# 改善箇所説明図 ①

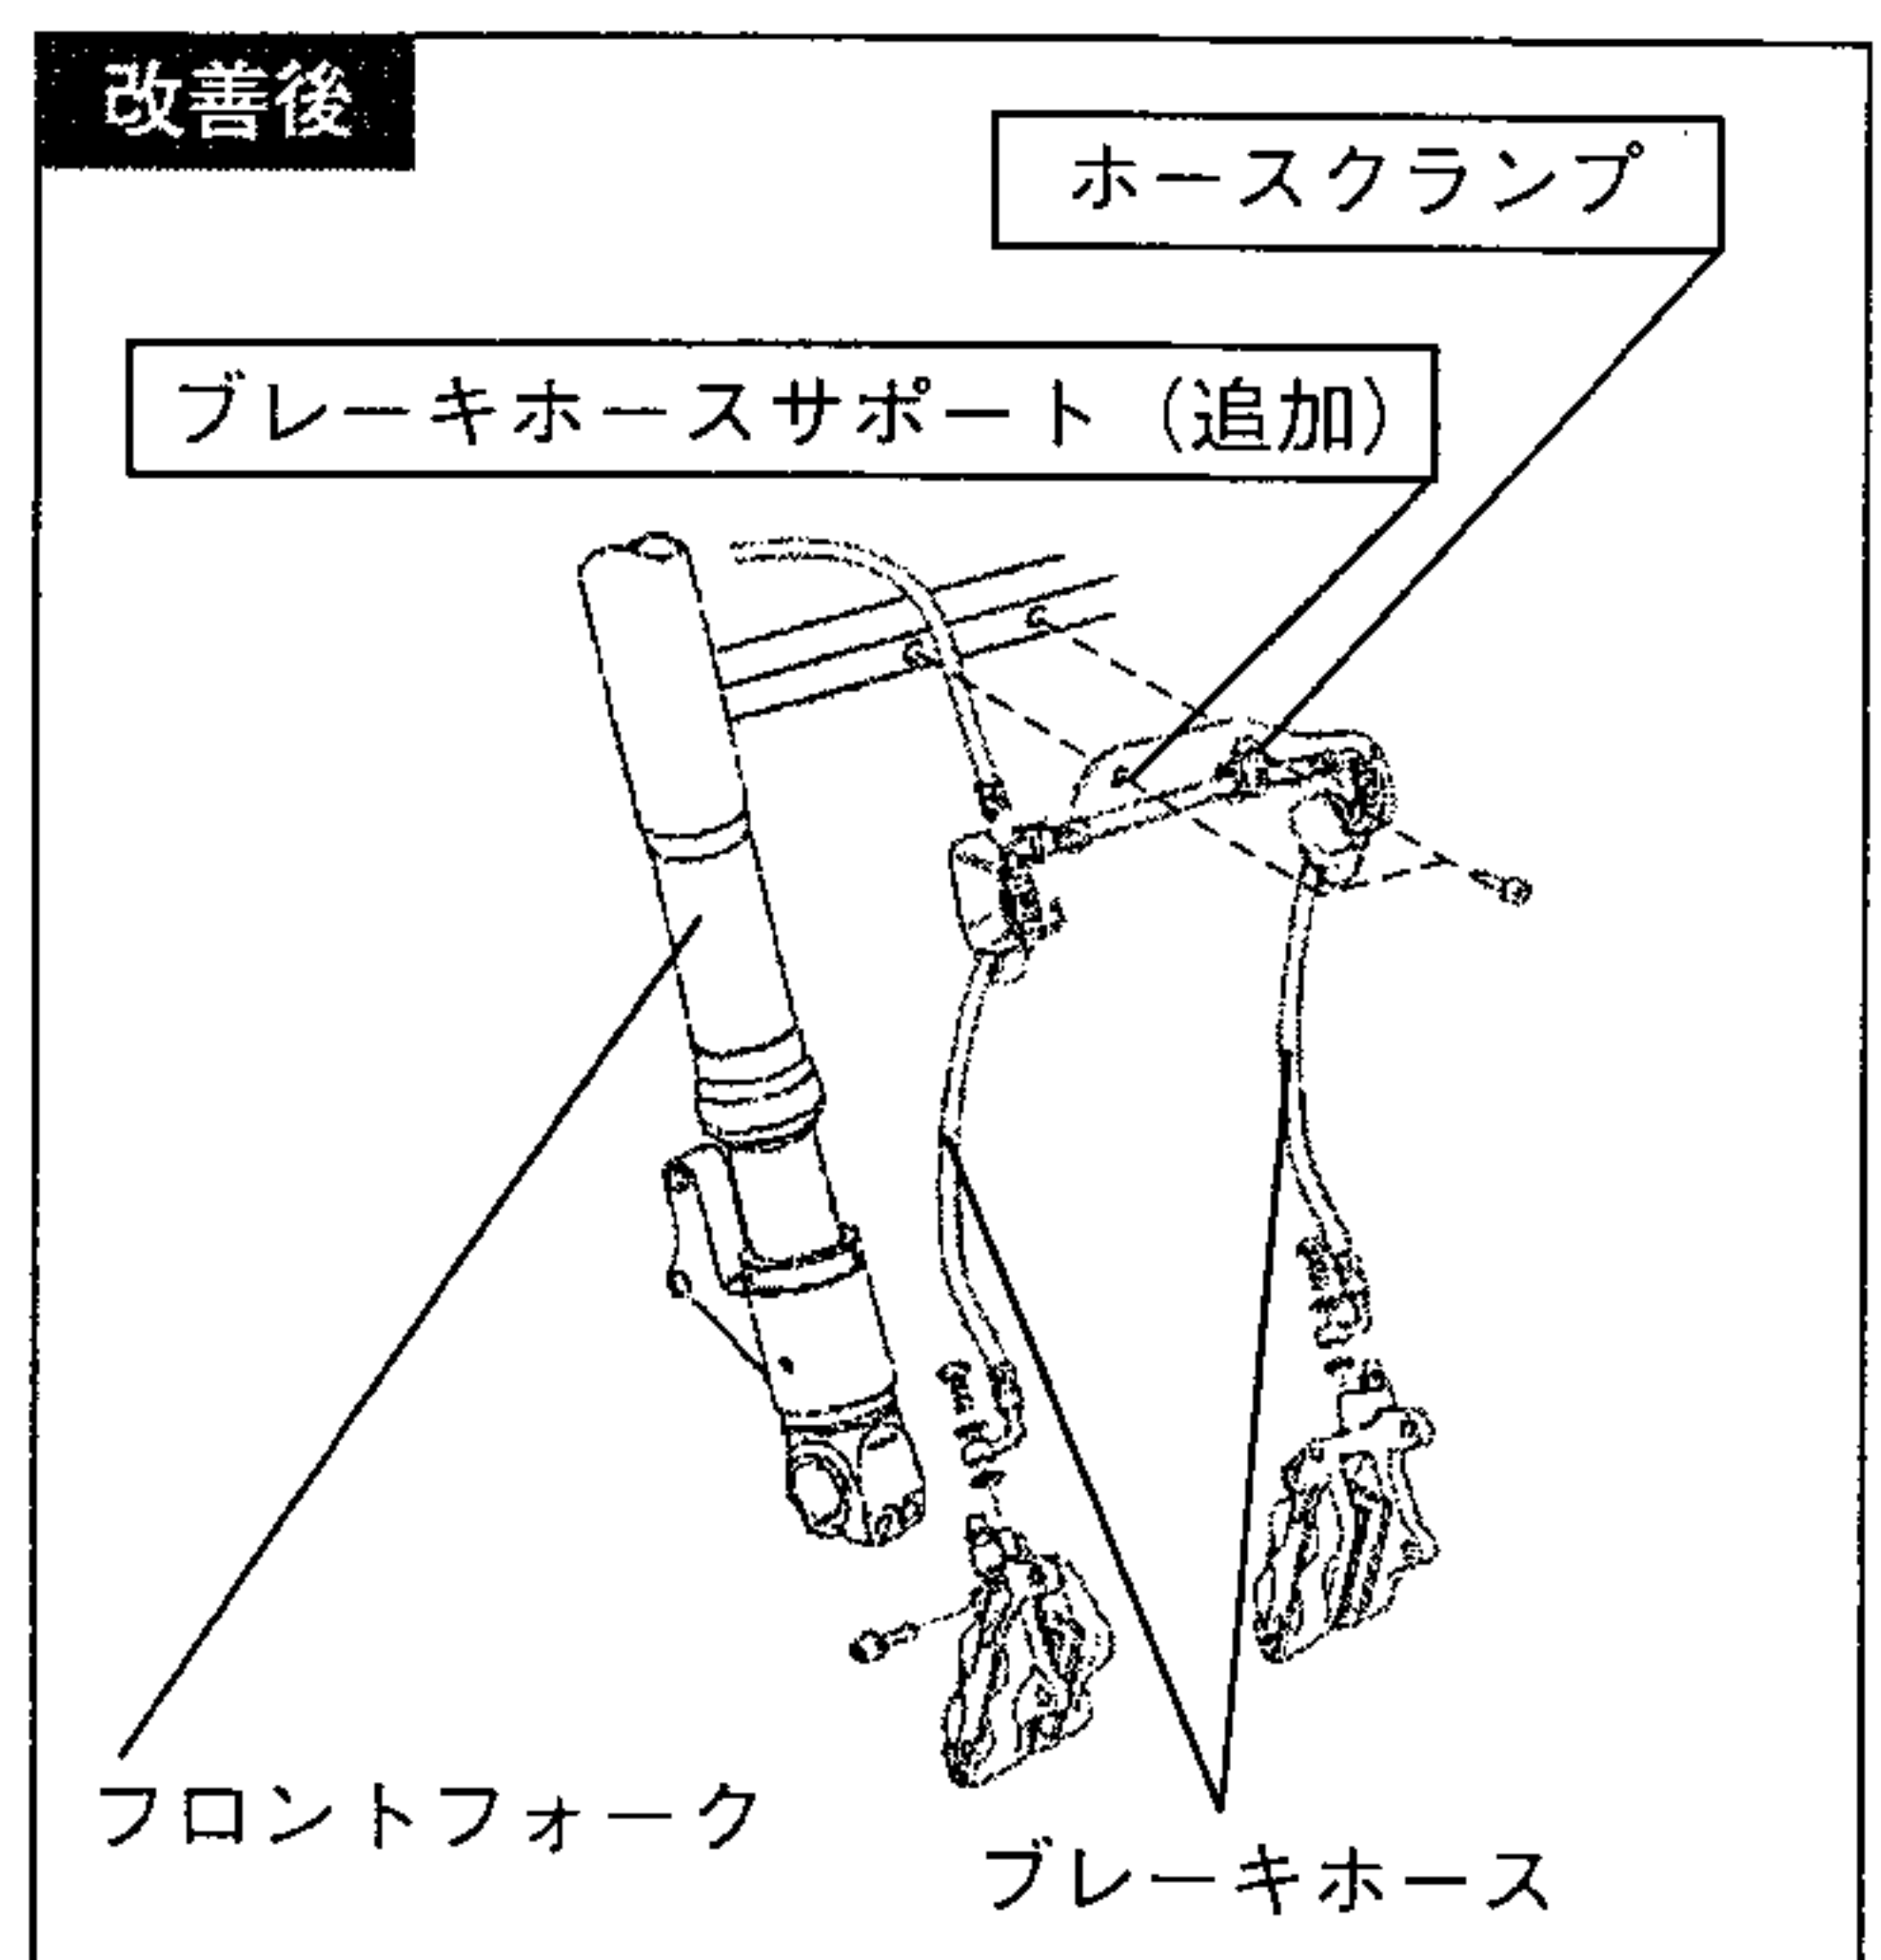
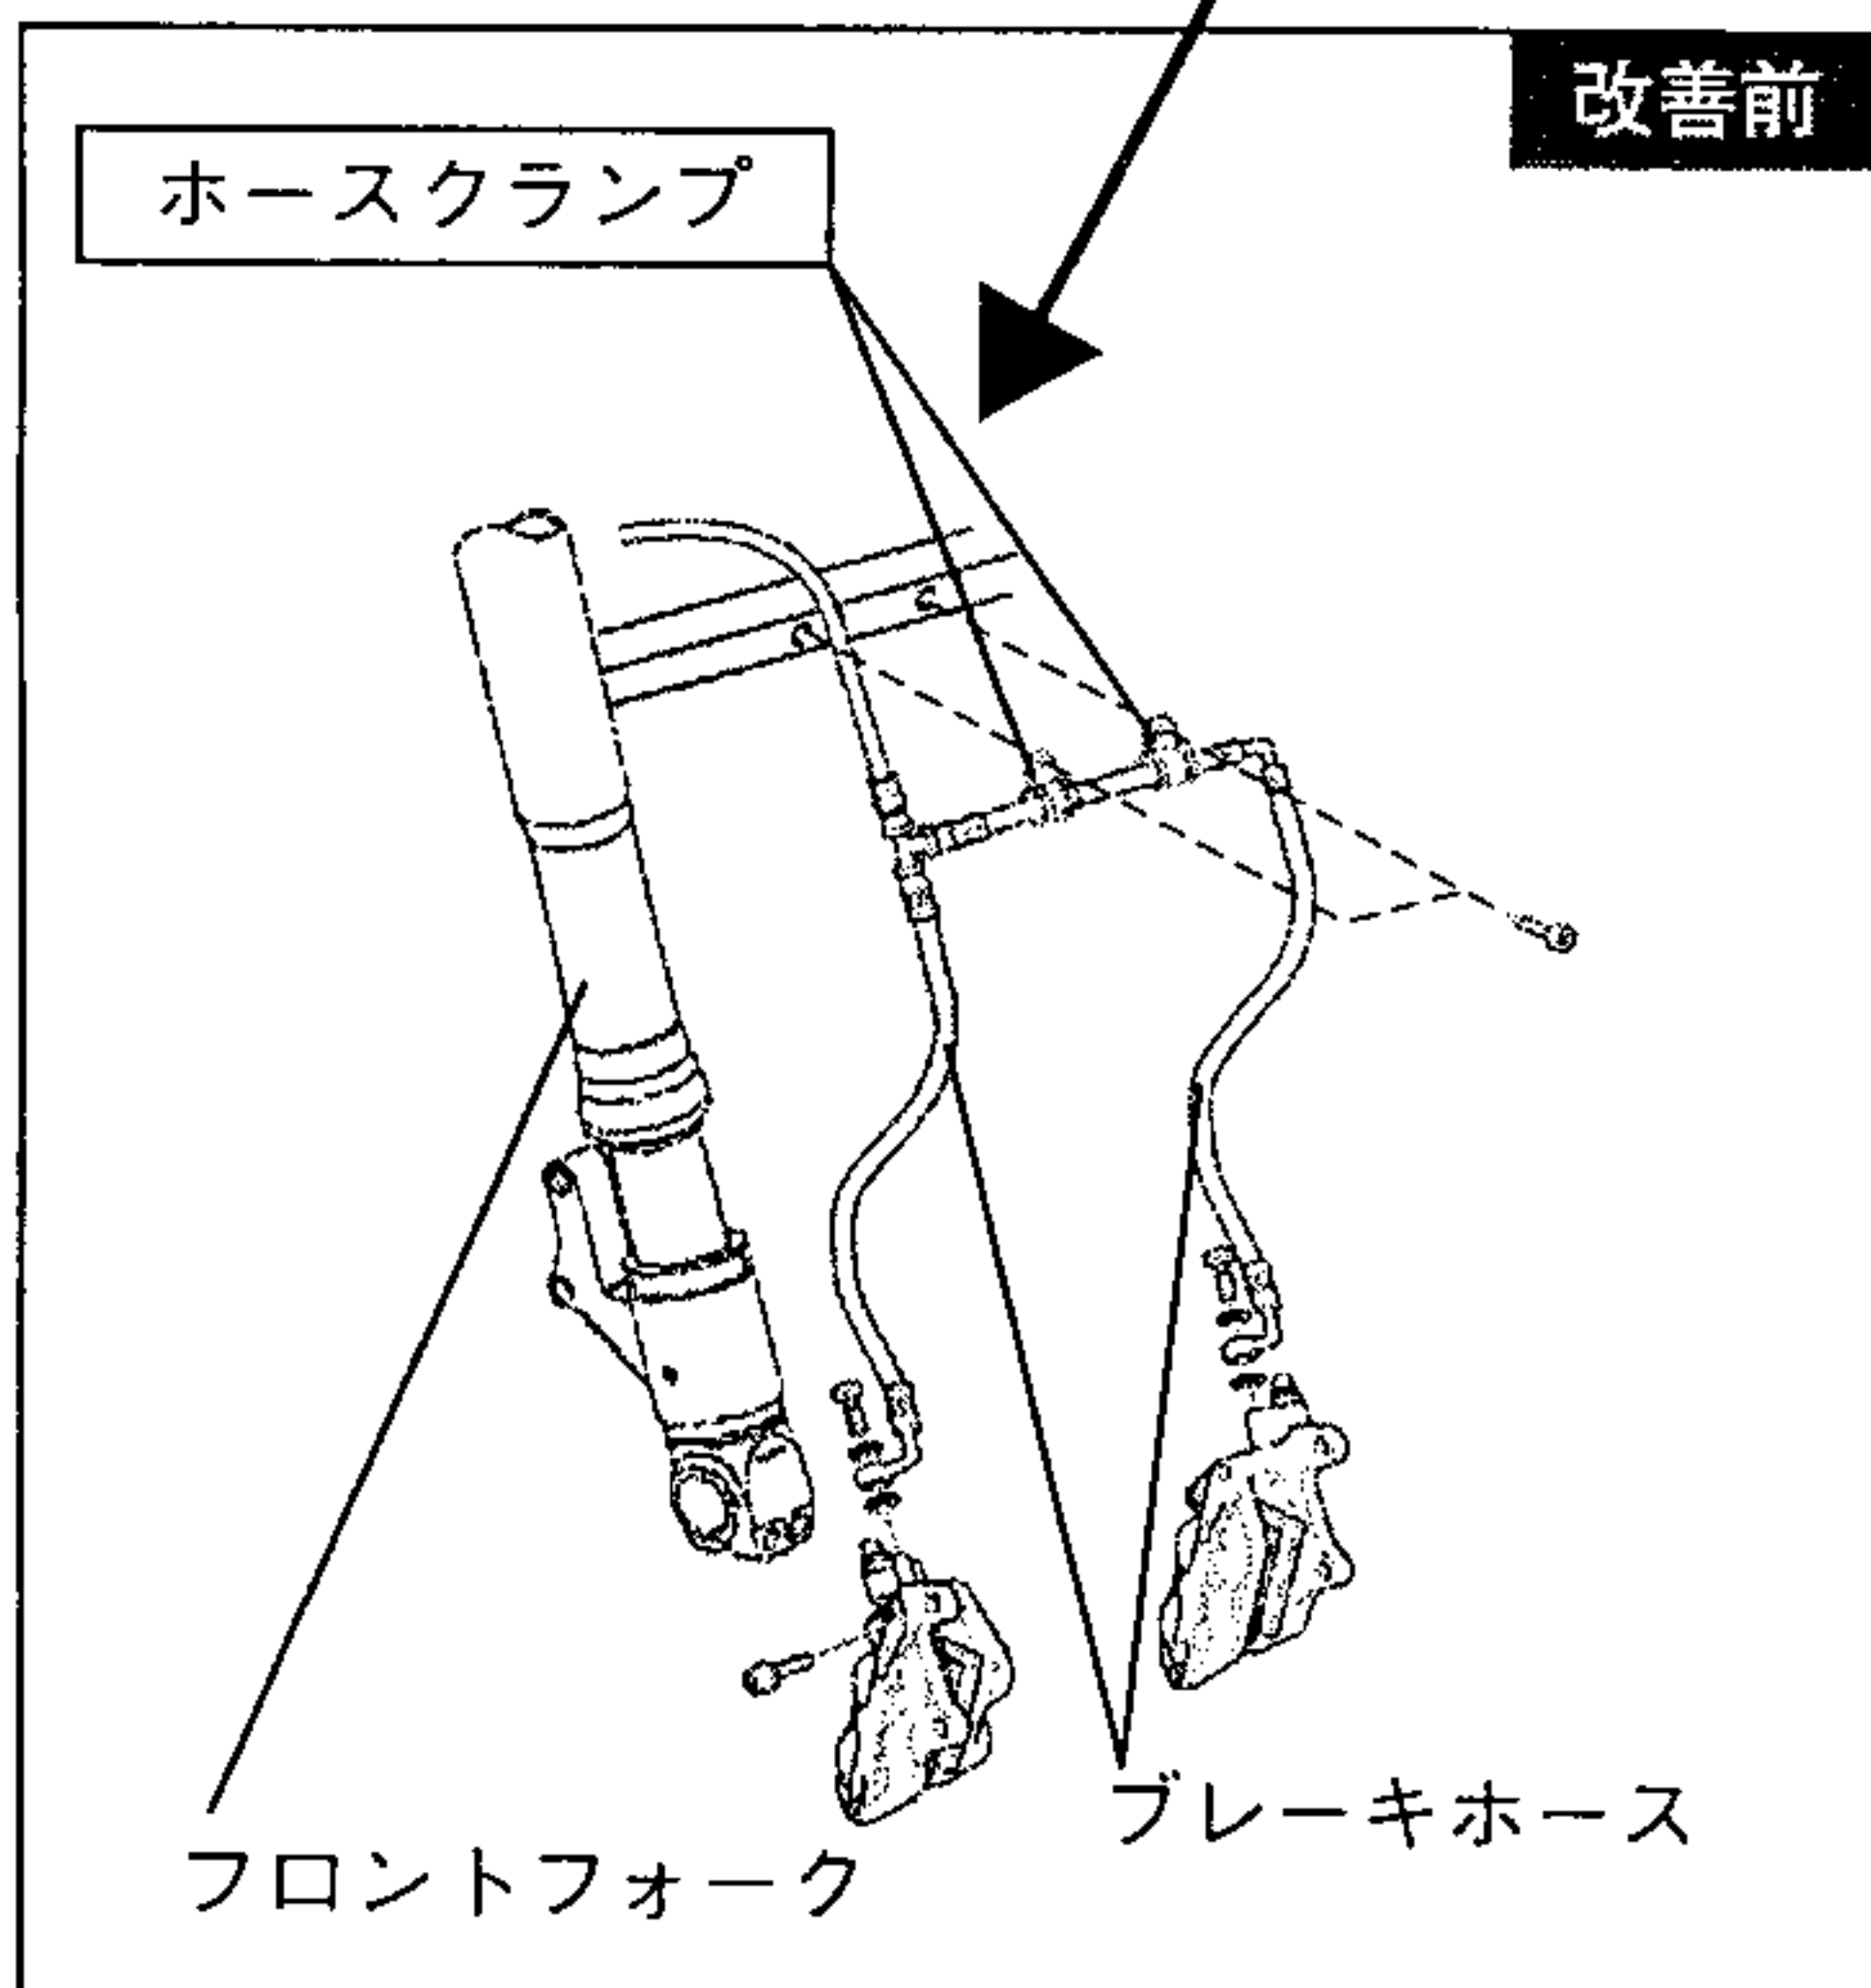
前輪用制動装置において、ブレーキホースの保持方法が不適切なため当該ホースがフロントフォークと干渉することがあり、そのままの状態で使用を続けると、当該ホースが損傷して、ブレーキ液が漏れて制動力が低下し、最悪の場合、制動力が失われるおそれがある。

全車両、ブレーキホースを保持している2つのホースクランプを外し、そのうちの1つと追加したブレーキホースサポートを用いてブレーキホースをフロントフォークに固定する。
